पत्रांक- 815 /यु0क0/श0मो0ना0गो0-मिनी स्टे0/2022-23

दिनांक 22.07.2023

विषय—जनपद—नैनीताल के शहीद मोहन नाथ गोस्वामी मेमोरियल मिनि स्टेडियम लालकुआं के निर्माण कार्य हेतु 4.9962 है0बन भूमि का हैर वानिकी कार्यो हेतु युवा कल्याण एवं प्रा0र0 दल विभाग को हस्तान्तरण (online No-FP/UK/OTHRRS/21599/2016)

SITE PLAN

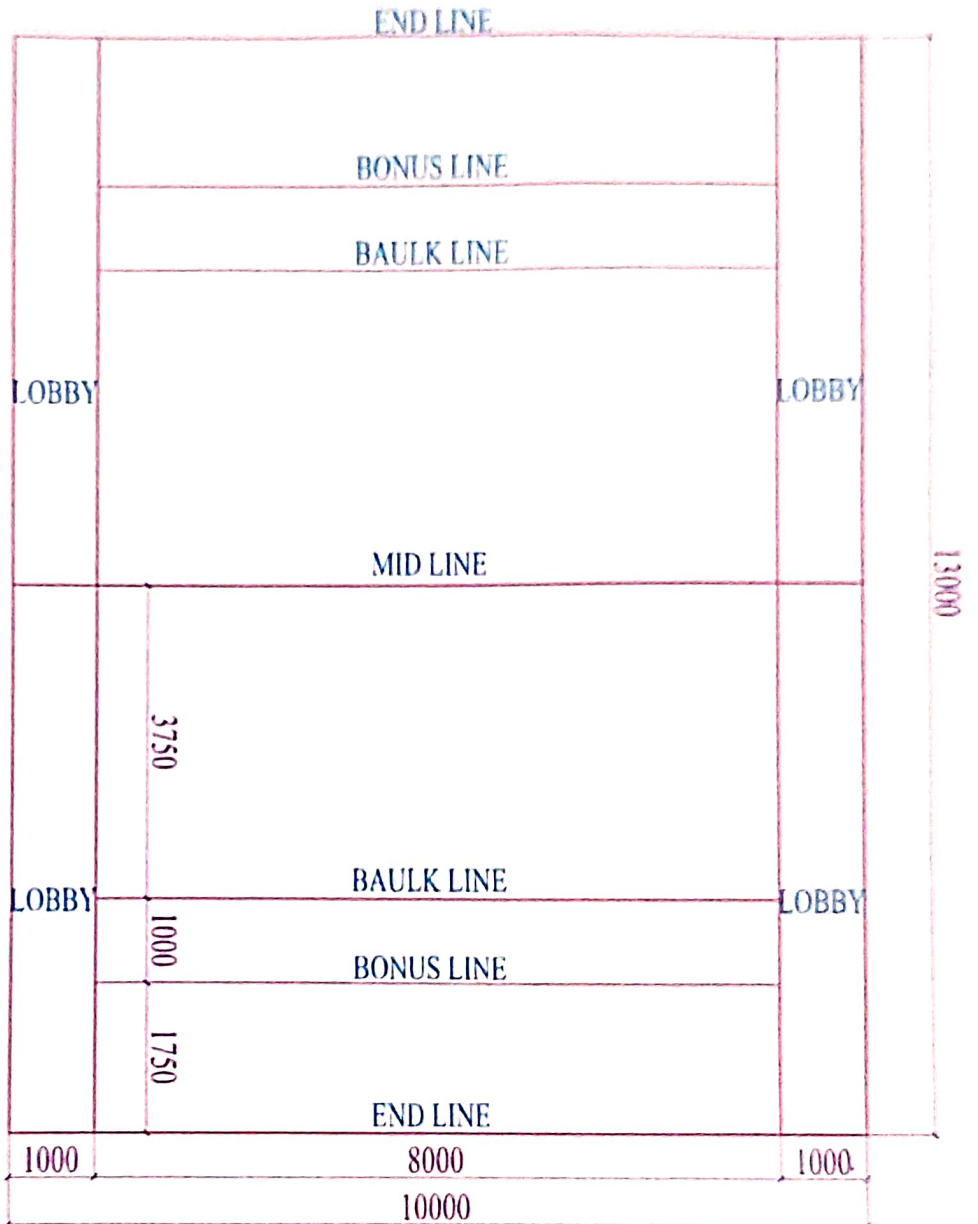
04-	The lay out plan aploded as an additional document in online part -01.shows presence of hostile in the area .which has not been reflacted in the component wise breakup.state Government is requested to submit clerification in this regard and it is also requested that all the component are required to be provided at para B 2.4.(component wise breakup) in part 1.	उक्त बिन्दु के अनुपालन में परियोजना प्रबन्धक अस्थाई निर्माण इकाई (खेल) देहरादून को उक्त प्रस्तावित खेल मैदान में बनने वाले कम्पोनेन्ट का अलग-अलग ले आउट प्लान तैयार कर (11 प्रति रंगीन) उक्त खेल मैदान में बनने वाले सभी कम्पोनेन्ट की अलग-अलग रंगीन ले आउट प्राप्त होते ही इसे आनलाइन अपलोड कर दिया जायेगा।
-----	---	---

SITE PLAN

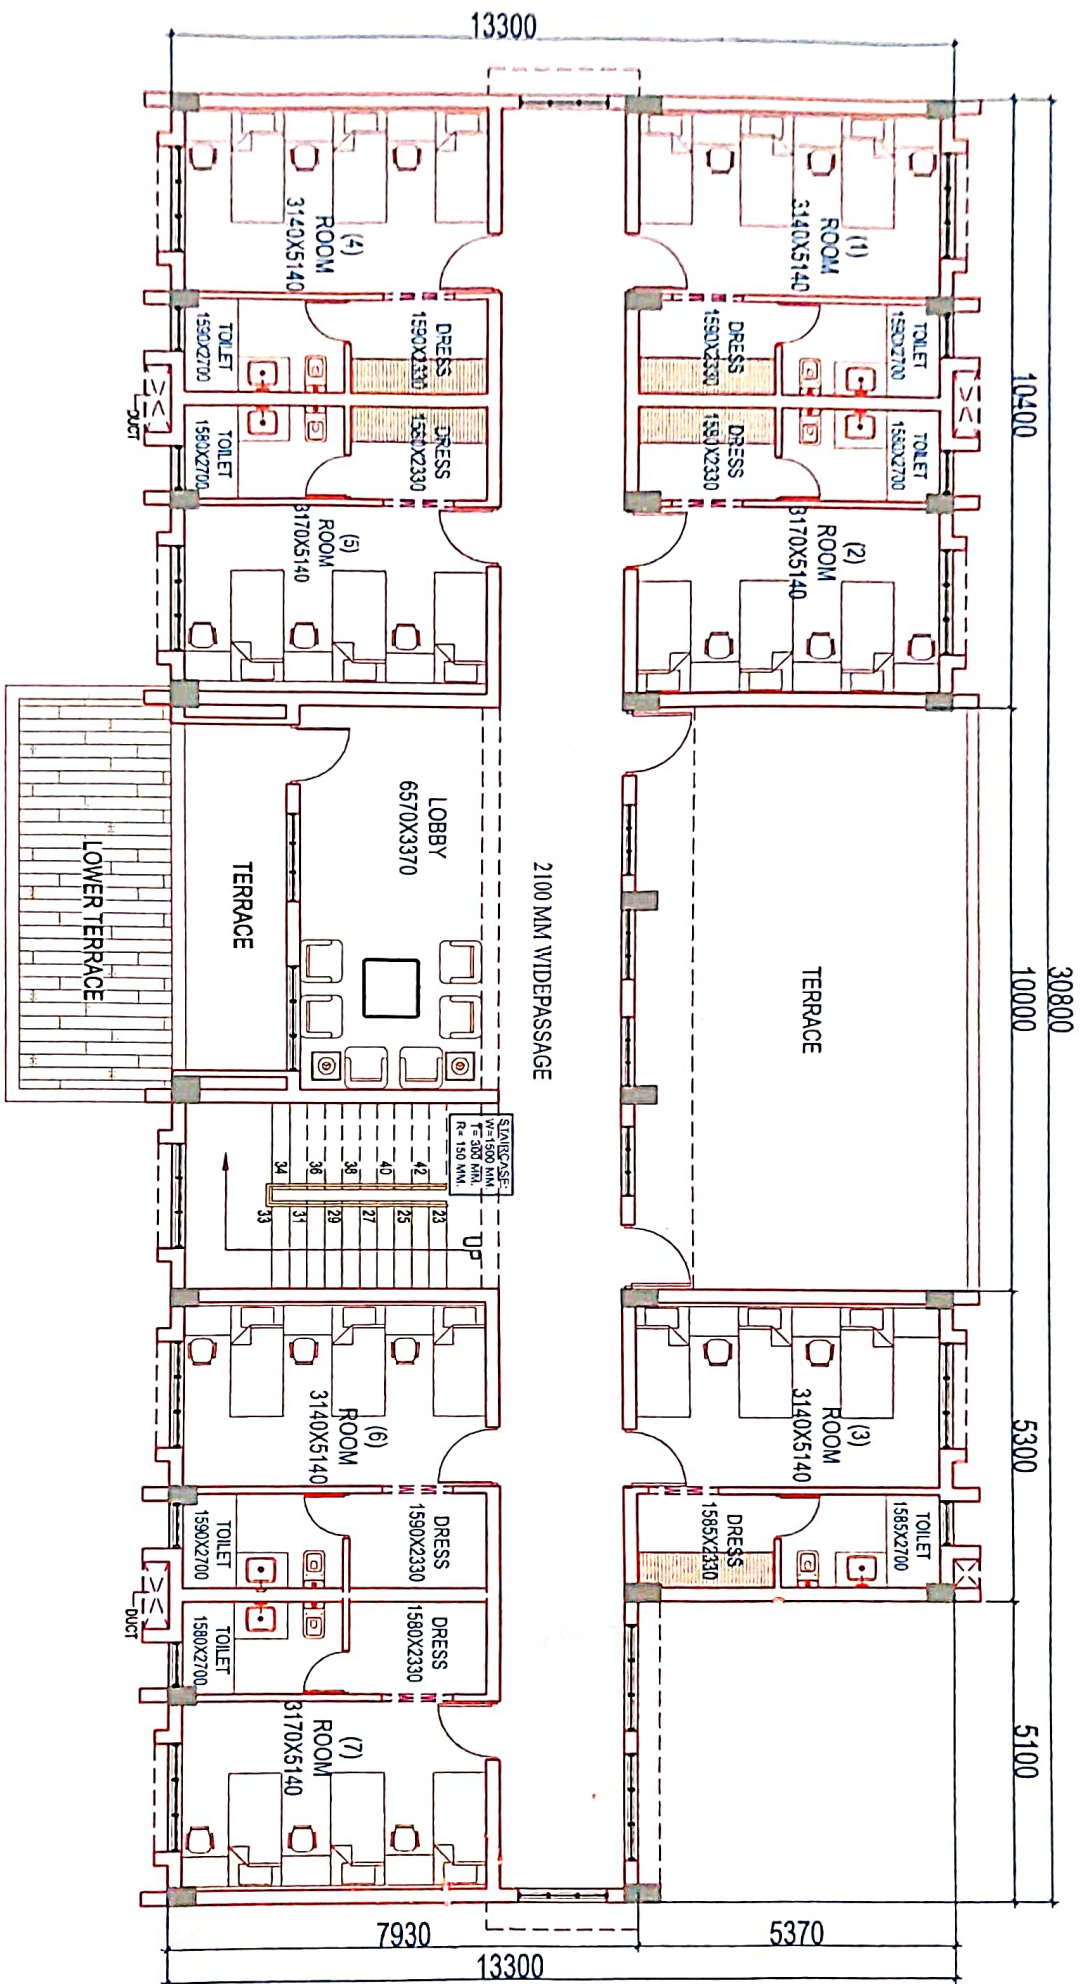
कसं	EDS	आपत्ति का निराकरण/आख्या
01—	In reply to point 01and 02 it is obserbed that the reasonable clerifiction with sufficient proof/ documentsis not yet furnished.it is requested togo through the point no.1&02 of this office EDS dated 12-01-2022 and submit therequisiteinformation/docum ents/clarification.	परियोजना प्रबन्धक उत्तराखण्ड पेयजल संसाधन विकास एवं निर्माण निगम खेल इकाई (निर्माण शाखा) उत्तराखण्ड देहरादून के मानकों के अनुरूप साइट प्लान तैयार किया गया है, जोकि प्रतिवर्ष 10-11 खेल विधाओं के आयोजन हेतु आवश्यक है,उक्त भूमि में 200 मी0 का रनिंग ट्रैक के अलावा बॉलीबाल कोर्ट, खो0खो0 कोर्ट,कबड्डी कुश्ती पिच अदि का निर्माण किया जाएगा एवं साथ ही अन्य निर्माण कार्य किये जायेंगे — जैसे प्रशासकीय ब्लॉक, मल्टीपरपज हॉल, पम्प हाउस व जेनरेटर रूम, बाउन्ड्री वाल,पवेलियन, इन्डोर गेम हॉल,चेन्जिंग रूम, गार्ड रूम, स्टोर रूम, बाथरूम, पेयजल व्यवस्था अन्य सम्बन्धित निर्माण कार्य होंगे, जिस हेतु अतिरिक्त भूमि की आवश्यकता है। उक्त आपत्ति के निराकरण हेतु विस्तृत आख्या प्रस्तुत।उक्त साइट प्लान को ऑनलाइन part 01- additional information में अपलोड कर दिया गया है। परियोजना प्रबन्धक उत्तराखण्ड पेयजल संसाधन विकास एवं निर्माण निगम खेल इकाई (निर्माण शाखा) उत्तराखण्ड देहरादून के कार्यालय द्वारा बनाया गया standerd desine पूर्व में ही प्रस्तुत किया गया है,जिसे पुनः संलग्न किया जा रहा है। 1.5 है0 भूमि के अतिरिक्त अन्य खेल सुविधाओं के विकास हेतु 4. 9962 है0 भूमि का अधिग्रहण किया जाना आवश्यक हैं। जिन्हें ऑनलाइन part 01- additional information में अपलोड कर दिया गया है।भूमि हस्तान्तरण प्रस्ताव के प्रपत्र न0-25 में परियोजना का मदवार विवरण प्रस्तुत किया गया है।जिसे पुनः संलग्न कर भेजा जा रहा है।एवम part 01- additional information में अपलोड भी कर दिया गया है। दिनांक 20.05.2023 को अपर प्रमुख बन संरक्षक एवं नोडल अधिकारी कार्यालय में आयोजित एक विशेष बैठक में अपर प्रमुख बन संरक्षक महोदय द्वारा दिये गये दिशा निर्देशों के अनुपालन में भूमि हस्तान्तरण प्रस्ताव के प्रपत्र न0-25 में दर्ज समस्त कम्पोनेन्ट के निर्माण हेतु अतिरिक्त भूमि की आवश्यकता है।
